## REZULTATI ANKETE

## DRUŽENJE U MODULIMA

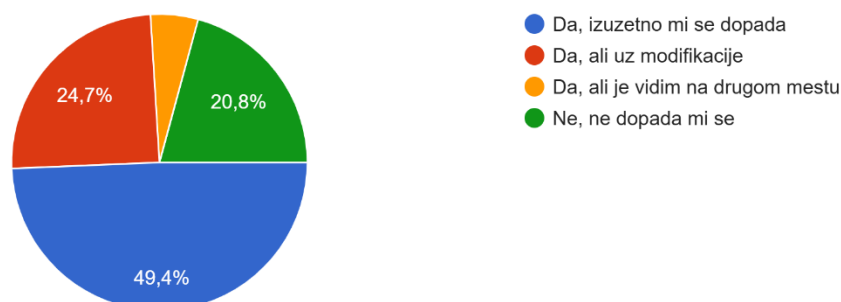
1. Ovo rešenje zahteva intezivno održavanje i čišćenje, što nije realno obezbediti.
2. Okružiti prostor sa što više zelenila kako bi se prigušila eventualna buka.

3. Ponuđeno rešenje je odlično za leto, ali pošto je od drveta, skeptičan sam koliko bi bilo dugotrajno rešenje.
4. Mislim da ce brzo da je unište.
5. Treba koristiti materijale koji su jači, izdržljiviji, ovo će se raspasti za koju godinu. A po izgledu me podseća na neke kaveze za ptice. Samo fali žica. Pticama će se svideti da vrše nuždu na tim gredama. Mnogo beskorisnih detalja, treba uprostiti.

6. Lepo je, samo ne mislim da je ideja sa daskama zgodno rešenje, jer će se polomiti brzo.
7. Ne bi dugo trajalo u bloku.
8. Potencijalni problem je kako sačuvati konstrukciju od vandala.

9. Koliko bi to trajalo da ne bude uništeno, popišano (psi).
10. Treba da bude nesto jednostavno, koje zahteva minimalno održavanje ili ako je moguće bez potrebe za održavanjem. Ovako nešto će da propadne kroz par godina i ostaće ruglo.

11. Teško je da opstane, brzo bi bilo prljavo i zlopotrebljeno od strane ljudi i životinja.
12. Jedino pitanje koje imam je kako se drvena konstrukcija održava i koliko je efikasna u tom smislu, sudeći po tome da su na postojećem velikom igralištu vrlo brzo polomljene neke instalacije - konkretno ljuška za decu sa posebnim potrebama - napominjem da je ista bila čelične konstrukcije... Te iz tog razloga izražavam zabrinutost.

13. Možda razmisliti o sugestijama niže: Pažljivo dimenzionisati i odabrati materijal i obradu konstruktivnih elemenata tako da omogućavaju kretanje po konstrukciji ali i održavanje same konstrukcije (otpornost na vatru, vodu, atmosferilije generalno), prostora ispod konstrukcije, šta je ispod drveta, kako se odvodi voda, čisti, plevi eventualno. Proveriti iskustva novobeogradskih blokova sa drvenim konstrukcijama. Da li montažno demontažna, kako funkcioniše zimi/ jesen/ da li se skloni možda? Gde? Ko je odgovoran/nadležan za postavljanje, skidanje i održavanje? Hvala!

## DRUŽENJE KOD SOLITERA

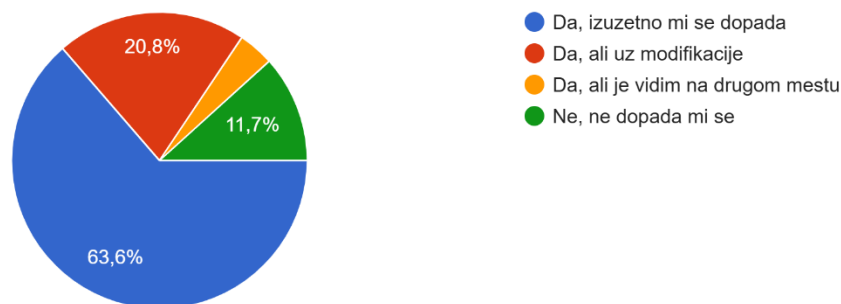
1. Sličan kontinualni stočić može i kod drugih betonskih zidića u bloku. Na betonske zidiće staviti drvene grede za sedenje. Stočić bi bilo bolje da je betonski.
2. Taj deo bloka uz auto put je dosta bučan, imalo bi smisla uključiti u projekat i zvučnu barijeru ka auto putu.
3. Primećujem da se ovaj prostor često koristi za okupljanje porodica sa decom, proslave rođendana. Lep predlog!
4. Korov ili nadstrešnica koja više služi kao ukras nego sto ima neku namenu da zaštiti od sunca ili kiše. Klupica je super!
5. Čemu služi krov koji prokišnjava?
6. Plaši me noćno okupljanje oko solitera.
7. Nadstrešnica da bude malo gušća zbog hlada.
8. Super je i važno je što se može prema dobu godine postaviti i skloniti. Ko je „čuvar plaže” u zimskim mesecima? :)
9. Prostor za decu treba da bude ograđen, bez mogućnosti da se tokom noći koristi (uništava).

## DRUŽENJE KOD BARICA

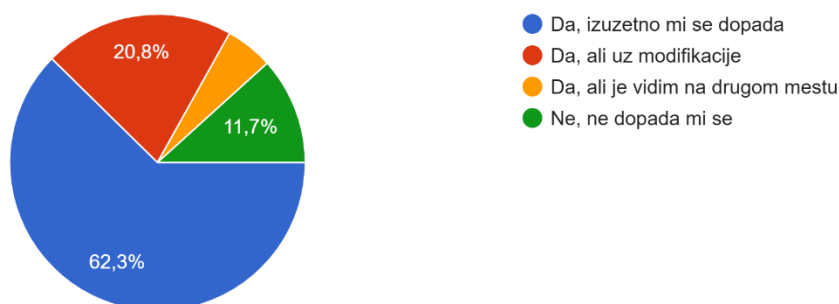
1. Barice zahtevaju intezivno održavanje, koje nije moguće obezbediti. Multifunkcionalna konstrukcija ok. Boćarski teren je višak, postoji već u 38. bloku. Bolje napraviti teren za klikeranje, sada je jako popularno u bloku, a podloga može biti kao boćarska.

2. Ovo je najbolja ideja.
3. Mislim da ima doboljno sprava za igranje dece u bloku, a kako u bloku pored postoji boćarski teren, deluje mi suviše da ga imamo i mi u našem.

4. Nisam siguran da nam je potreban boćarski teren. Već se jedan kvalitetan nalazi na 50-100m od ove lokacije, u Bloku 38. Nemam osećaj da je taj sport toliko popularan da bi nam na tako malo prostora trebala dva terena. Možda bi umesto tog terena bilo pametno postaviti zip-line i još neke moderne segmente za park za decu koje nemamo u bloku, a ni u blizini. Postoji jedan lep i moderan park između TC Ušće i Muzeja savremene umetnosti.

5. Ovo je ono što je najpotrebnije bloku, zbog naše dece. Ono što nemamo u bloku je funkcionalan tobogan, koji pretpostavljam se ne bi uklopio u budžet. Bravo za inicijativu, srećan sam što se moja porodica doselila baš u ovaj blok :)

6. Bocarski teren i klub imamo u Bloku 38.
7. Što više korisnog sadržaja za decu u bloku to bolje. U današnje vreme deca koja se druže spajaju i roditelje, a to je velika vrednost bloka u kome živimo.

8. Da za barice! Da za vodu, da za česme! Voda u bloku je super. Ne znam gde je boćanje ovde. Mislim da postoji samo u 38 bloku? Ucertajte u osnovu, mi smo novi u bloku, i ne znamo ako je i bilo :)
9. Prostor za decu treba da bude ograđen i obezbeđen, bez mogućnosti da se tokom noći koristi (uništava).
10. Rešenja su humana i funkcionalna. Da li će naš blok moći da isfinansira ove projekte?
